回答日：令和６年４月22日

質　疑　回　答　書

工事名:令和６年度　第２号　市立能登川南小学校大規模改修工事（建築工事）

門 立面図 1:100

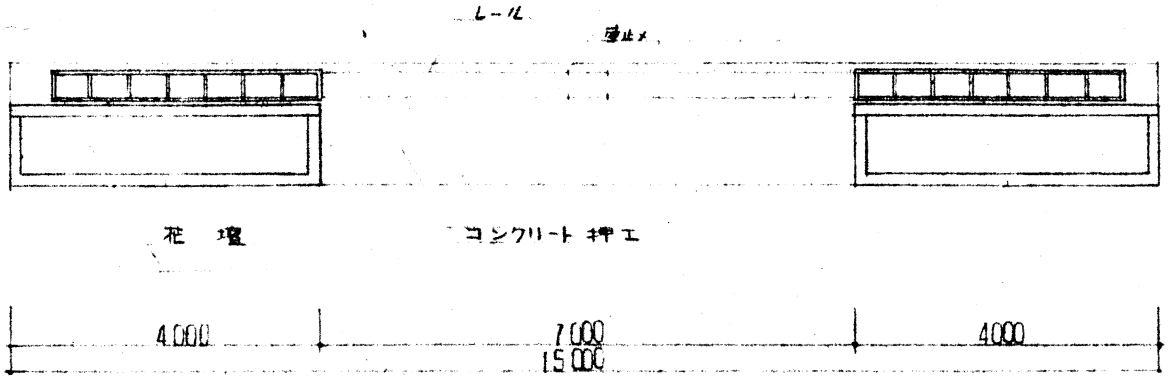
No.	項目	質疑事項	回答
1	A－102	⑦正門改修、⑧正門門扉塗装改修とありますが、正門及び門扉図面詳細図等がありましたら面積等確認するためにいただけますでしょうか。	別添の門扉図面参照のこと。
2	A-18、23 A-24、36	A-18内部仕上表管理棟１階玄関 改修框：御影石W100 新設と記載していますが、A-23・A24・A36 には既存テラゾー製框 撤去後SUS 框新設と書いています。どちらが正でしょうか。ご指示下さい。	A-23・A24・A36を正とする。
3	A-19、37	A-19 管理棟１階外部男子便所・女子便所に改修：小便器前 汚垂石 新設と記載していますが、A-37 に防汚陶板張と書いています。石で見積りして宜しいでしょうか。ご指示下さい。	A-37正とし、A-３内装改修工事No.26を参照すること。
		以下余白
